工程指示 / 要求簡箋 ENGINEER INSTRUCTIONS(E.I.)

工程指示編號:	EI- A670/n	修改版本:	-
	HK- 0768/n		
工程編號:	J 857	工程名稱:	NKIL6552
收件人:	生統	發件人:	Nero HO
工程項目:	幕牆單元件 - 配件加工(100限位撐)	日期:	11/05/2022

內容:
按附頁加工限位撐

原装配件

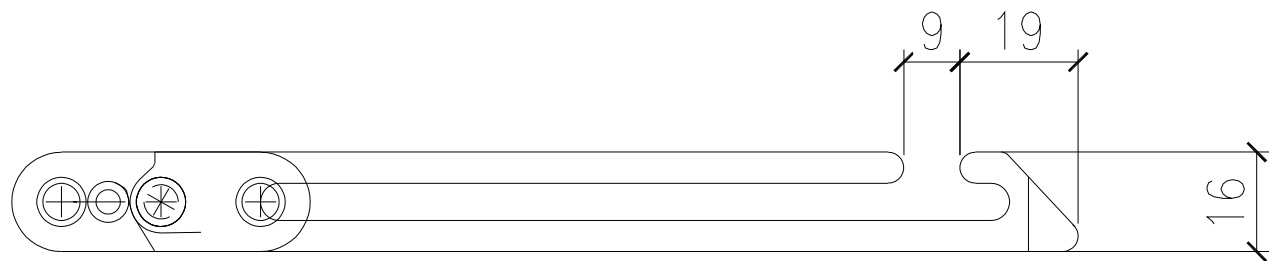
先做一支樣辦看效果

开模做这个切口位

模具啤完15口位R位要去批峰，但不要去磨面板哦，注意

先做一支出来看效果 急
